ZP.263.10.2025.ADB

ODPOWIEDZI II
na pytania do treści SWZ

Kliniczne Centrum Ginekologii, Położnictwa i Neonatologii w Opolu w odpowiedzi na n/w pytania do specyfikacji warunków zamówienia w trybie podstawowym bez negocjacji pn. **Przebudowa holu wejściowego i pomieszczeń Izby Przyjęć w Szpitalu Ginekologiczno-Położniczym i Noworodków w Opolu**, udziela następujących wyjaśnień:

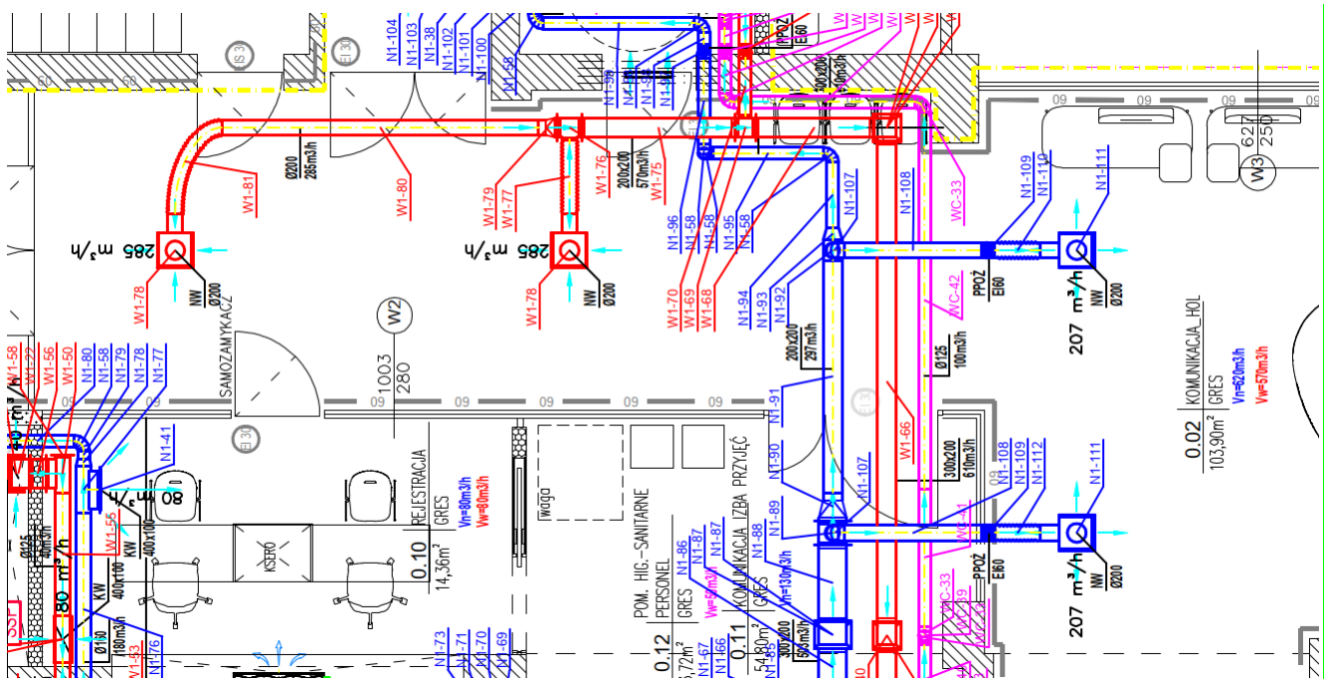
Prosimy o doprecyzowanie informacji dotyczących materiału wykończeniowego określonego jako „płytki z kamieni sztucznych”.

Odpowiedź: Nazwa „płytki z kamieni sztucznych” pojawia się w przedmiarze jako analogia.
